Hørings svar nr. 41

Indsigelse mod etableringen af biogasanlæg på Kragekærvej på det sydlige Tåsinge.

Bilag til indsigelse vedr. biogasanlæg på Kragekærvej 12 Tåsinge

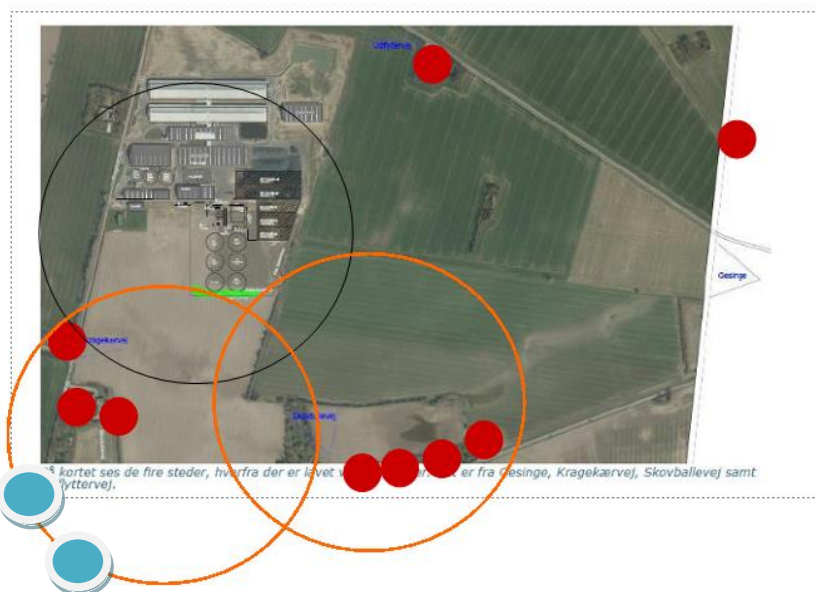
Generelt undrer vi os over, at kommunen godkender placeringen af et biogasanlæg i et landbrugsområde. Det er direkte i modstrid med Kommuneplanen 2017 – 2029 anbefalinger. Her fremgår det:

”Der vil blive tale om mange og tunge lastbiltransporter pr. dag til og fra et biogasanlæg, hvorfor det søges placeret nær veje, som i forvejen kan tåle tung trafik (stort akseltryk) og hvor det vurderes, at der kan skabes trafiksikkerhedsmæssige gode ind- og udkørselsforhold. Endvidere forsøger man at undgå placeringer, hvor gennemkørsel af en større bymæssig bebyggelse (landsby) er nødvendig.

Alle tre udpegede områder ligger i tilknytning til motorvej samt hovedvej, hvilket sikrer, at transporten kan foregå ad de bedst egnede veje. Der vil blive tale om under 1 kilometers kørsel ad mindre lokalveje. Samtidig ligger de to af områderne indenfor det område, som kommunen har udpeget til placering af store husdyrbrug og husdyrtætheden er i forvejen forholdsvis stor i den del af kommunen.”

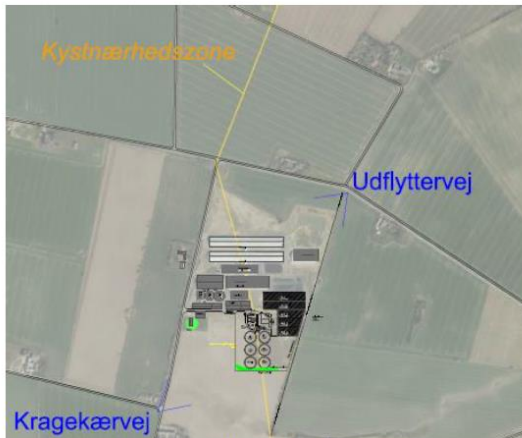
- **Der er fejl i tegningerne vedrørende kystbeskyttelseszonen – eller uoverensstemmelse ...**

Hvilken tegning i kommuneplan tillægget er den rigtige?

Begge bekræfter at anlægget ligger i kystnærhedszonen.

En stor del af anlægget ligger indenfor kystnærhedszonen og kræver en særlig planlægningsmæssig eller funktionel begrundelse. Dispensationsansøgningen skal vurderes konkret og indeholde begrundelser der indeholder henvisning til retsregler der er lagt til grund for afgørelsen, jf. dispensation fra lokalplanlægningen § 19. Disse begrundelser kan vi ikke se er opfyldt.

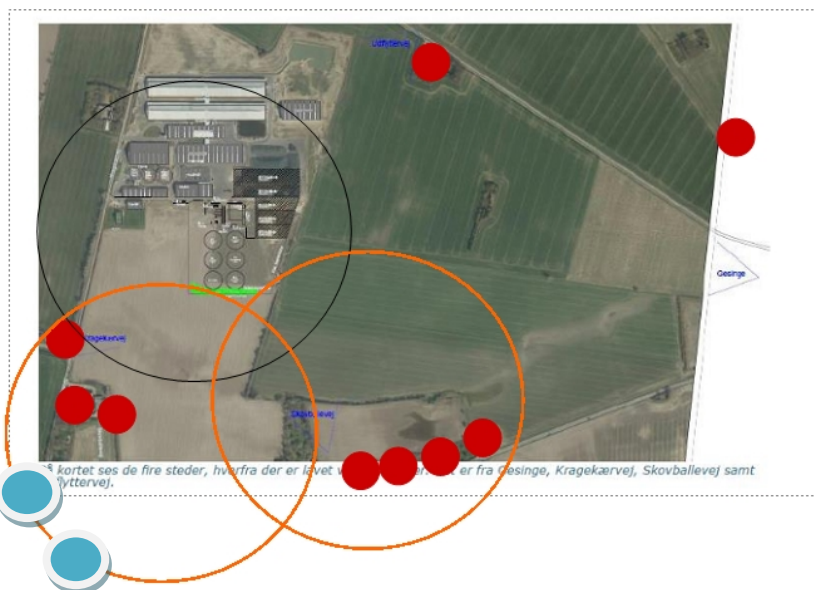
Generelt undrer vi os over, at kommunen godkender placeringen af et biogasanlæg i et landbrugsområde. Det er direkte i modstrid med Kommuneplanen 2017 – 2029 anbefalinger. Her fremgår det:

”Der vil blive tale om mange og tunge lastbiltransporter pr. dag til og fra et biogasanlæg, hvorfor det søges placeret nær veje, som i forvejen kan tåle tung trafik (stort akseltryk) og hvor det vurderes, at der kan skabes trafiksikkerhedsmæssige gode ind- og udkørselsforhold. Endvidere forsøger man at undgå placeringer, hvor gennemkørsel af en større bymæssig bebyggelse (landsby) er nødvendig.

Alle tre udpegede områder ligger i tilknytning til motorvej samt hovedvej, hvilket sikrer, at transporten kan foregå ad de bedst egnede veje. Der vil blive tale om under 1 kilometers kørsel ad mindre lokalveje. Samtidig ligger de to af områderne indenfor det område, som kommunen har udpeget til placering af store husdyrbrug og husdyrtætheden er i forvejen forholdsvis stor i den del af kommunen.”

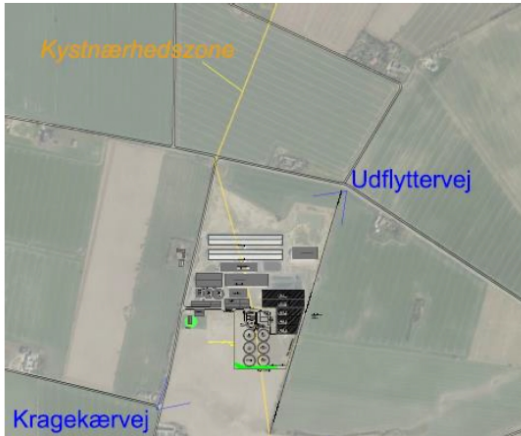
Hvilken tegning i kommuneplan tillægget er den rigtige?

En stor del af anlægget ligger indenfor kystnærhedszonen og kræver en særlig planlægningsmæssig eller funktionel begrundelse. Dispensationsansøgningen skal vurderes konkret og indeholde begrundelser der indeholder henvisning til retsregler der er lagt til grund for afgørelsen, jf. dispensation fra lokalplanlægningen § 19. Disse begrundelser kan vi ikke se er opfyldt.

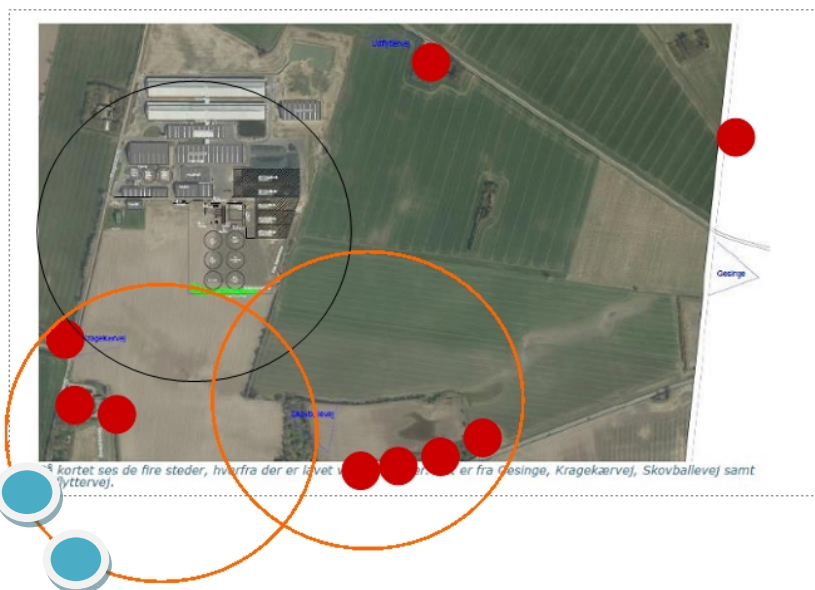
Generelt undrer vi os over, at kommunen godkender placeringen af et biogasanlæg i et landbrugsområde. Det er direkte i modstrid med Kommuneplanen 2017 – 2029 anbefalinger. Her fremgår det:

”Der vil blive tale om mange og tunge lastbiltransporter pr. dag til og fra et biogasanlæg, hvorfor det søges placeret nær veje, som i forvejen kan tåle tung trafik (stort akseltryk) og hvor det vurderes, at der kan skabes trafiksikkerhedsmæssige gode ind- og udkørselsforhold. Endvidere forsøger man at undgå placeringer, hvor gennemkørsel af en større bymæssig bebyggelse (landsby) er nødvendig.

Alle tre udpegede områder ligger i tilknytning til motorvej samt hovedvej, hvilket sikrer, at transporten kan foregå ad de bedst egnede veje. Der vil blive tale om under 1 kilometers kørsel ad mindre lokalveje. Samtidig ligger de to af områderne indenfor det område, som kommunen har udpeget til placering af store husdyrbrug og husdyrtætheden er i forvejen forholdsvis stor i den del af kommunen.”

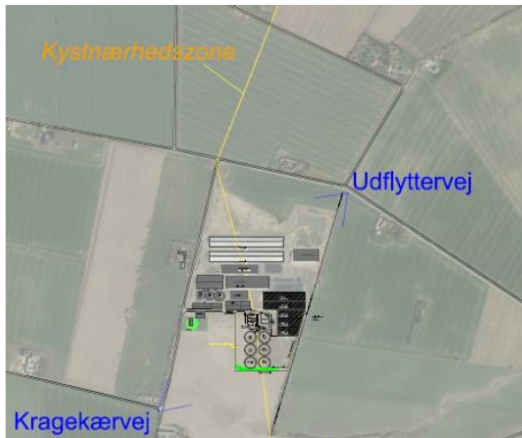
Hvilken tegning i kommuneplan tillægget er den rigtige?

En stor del af anlægget ligger indenfor kystnærhedszonen og kræver en særlig planlægningsmæssig eller funktionel begrundelse. Dispensationsansøgningen skal vurderes konkret og indeholde begrundelser der indeholder henvisning til retsregler der er lagt til grund for afgørelsen, jf. dispensation fra lokalplanlægningen § 19. Disse begrundelser kan vi ikke se er opfyldt.
